## Tendicatena

Adattabile per  
Opel 2.0 I turbo e Motori a Benzina 2.2 I

**1****VECCHIO****2****NUOVO****SWAG 40 93 3044**

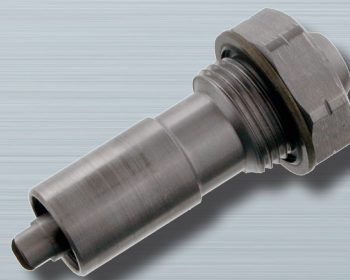
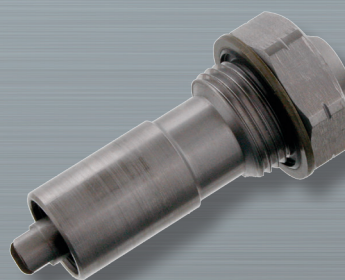
Rumori metallici causati dalla catena di distribuzione che spesso risulta allungata, nonostante tutti i componenti siano stati montati adeguatamente. A causa del moto eccentrico trasmesso dal sistema di fasatura variabile, la catena può fuoriuscire e nel peggiore dei casi addirittura danneggiare il motore. Ciò riguarda i motori Z22YH e Z22SE.

Un blocco del tendicatena idraulico. La versione originaria (rif. comp. 0636 549) del tendicatena aveva un o-ring verde e una rondella in gomma (si veda la foto 1). Il produttore ha montato questa esecuzione sui motori sopra indicati. Dall'anno di fabbricazione 2009 è stato introdotto nella produzione un nuovo tendicatena modificato.

SWAG raccomanda esclusivamente l'impiego del nuovo tendicatena SWAG 40 93 3044 (rif. comp. 4807 839). Questo è provvisto sotto la testa di un anello di tenuta metallico rivestito in gomma (si veda foto 2). In tal modo è possibile garantire una guida della catena distribuzione ineccepibile.

In fase di sostituzione del tendicatena raccomandiamo anche sempre il montaggio di una nuova catena (SWAG 40 93 3043, rif. comp. 5636 396). Entrambi i componenti sono inclusi nei kit catena distribuzione SWAG 99 13 3042 (adattabile al motore Z22YH) e SWAG 99 13 3045 (adattabile al motore Z22SE)!
